AUTORIDAD NACIONAL DE LICENCIAS AMBIENTALES

RESOLUCIÓN N° 001643 (16 JUN. 2026)

“Por la cual se resuelve un recurso de reposición interpuesto en contra de la Resolución 939 del 27 de marzo de 2026 y se toman otras determinaciones”

Figura 3-71 infraestructura provisional de teleféricos

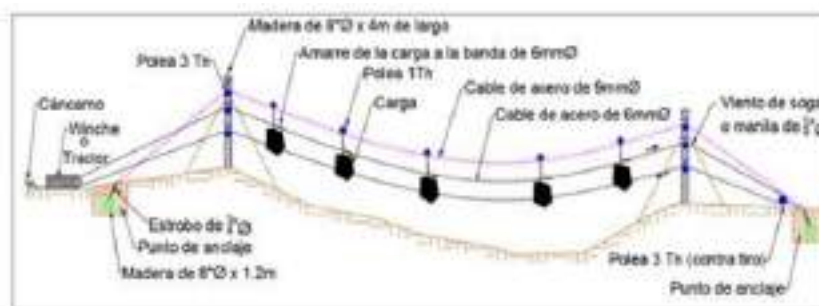
De acuerdo con lo anterior, mediante una guaya aérea se transportarán hacia los sitios de torre referidos, diferentes cargas, las cuales son haladas por un malacate sujeto a una segunda guaya, como se muestra en la siguiente figura:

No obstante, el Equipo Evaluador Ambiental frente a los “teleféricos” concluyó que, al no encontrarse como una infraestructura del proyecto acorde con el alcance de la solicitud de modificación, no consideró ambientalmente viable realizar el ajuste solicitado.

De acuerdo con las consideraciones técnicas antes expuestas, esta Autoridad Nacional considera procedente reponer y en tal sentido modificar parcialmente el artículo décimo primero de la Resolución 939 del 27 de marzo de 2026, respecto de la FICHA: A-01-01-F05 – MANEJO, TRANSPORTE Y ALMACENAMIENTO DE MATERIALES DE CONSTRUCCIÓN Y SUSTANCIAS PELIGROSAS, en el sentido de que solamente se debe retirar de dicha ficha todo lo asociado con el teleférico.
